Variante alla S.S. 7 “Appia” in Comune di Formia

Progetto Preliminare

Studio di Impatto Ambientale – Quadro di Riferimento Programmatico – Integrazioni richieste dal Ministero dell’Ambiente, Commissione Speciale VIA

B. Quadro di Riferimento Progettuale

Figura 1

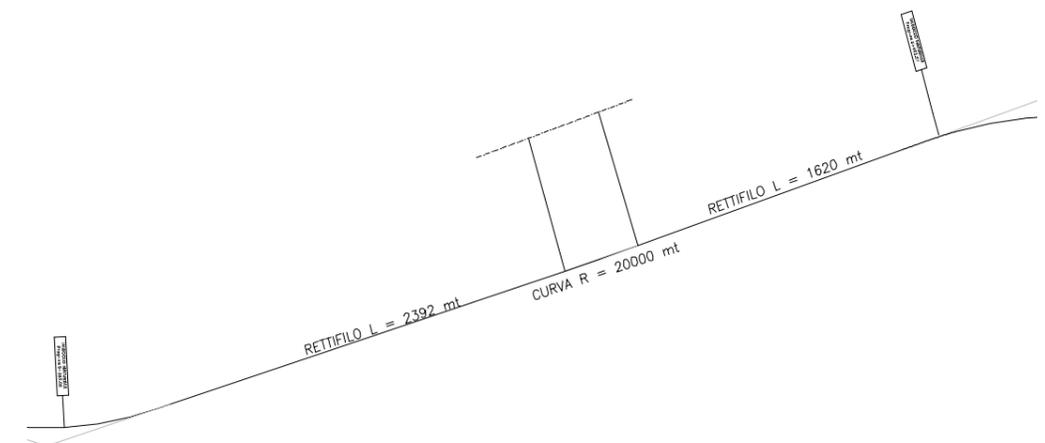
1.b.4 ESEGUIRE ELABORATI PROGETTUALI PIÙ DETTAGLIATI. VERIFICARE LA POSSIBILITA’ DI MANTENERE IL PERCORSO DELL’INFRASTRUTTURA IN LINEA RETTA NEI TRATTI INTERNI ALLE GALLERIE, SPOSTANDO I TRATTI CURVI ALL’ESTERNO, SEPPURE NON TROPPO PROSSIMI ALLE USCITE

In considerazione di detti limiti *normativi*, ed essendo il tratto in galleria naturale di lunghezza pari a 5338 mt. si rende necessario *spezzare* il tracciato in un successione di rettifili, curve a raggio variabile e curve circolari. L’inserimento della curva deve essere tale che l’utente percepisca la variazione di tracciato per indurlo a non superare i limiti di velocità imposti dal tracciato. Vi è dunque l’intenzione di *guidare* l’utente attraverso il tracciato condizionando per quanto è possibile la sua guida.

Per determinare una configurazione geometrica a norma sono state forzatamente escluse tutte quelle configurazioni con raggi circolari troppo elevati, superiori al valore $R_{2.5}$. Il termine $R_{2.5}$ è quel valore del raggio oltre il quale non è richiesta la rotazione della sagoma della carreggiata nel passaggio tra rettilo e curva. Nel caso della sezione stradale di progetto, di categoria A, il valore di detto raggio è 10250 m.

Con raggi quindi superiori a 10250 mt l’utente può non essere in grado di percepire il passaggio tra rettilo e curva anche perché con questi valori le curve di transizione non sono necessarie. Un esempio di alternativa progettuale è illustrato in figura 1; come si può notare, pur essendoci correttezza normativa nella successione degli elementi planimetrici (i rettifili lunghi rispettivamente 2392 m e 1620 m sono a norma) rettilo-curva-rettilo, quello che l’utente vedrebbe è un unico rettilo di lunghezza pari allo sviluppo della galleria naturale.

La non corretta percezione del passaggio tra elementi planimetrici non induce nell’utente nessuna variazione di velocità con il rischio, essendoci in curva una componente della velocità centrifuga non compensata dalla rotazione della piattaforma verso il centro della curva, di instabilità del veicolo e di conseguente perdita di controllo dello stesso in caso di un qualsiasi imprevisto. In definitiva per tutte le considerazioni accennate non è possibile mantenere il tratto interno alla galleria naturale in rettilo, e la deflessione introdotta ottempera alle esigenze della norma.
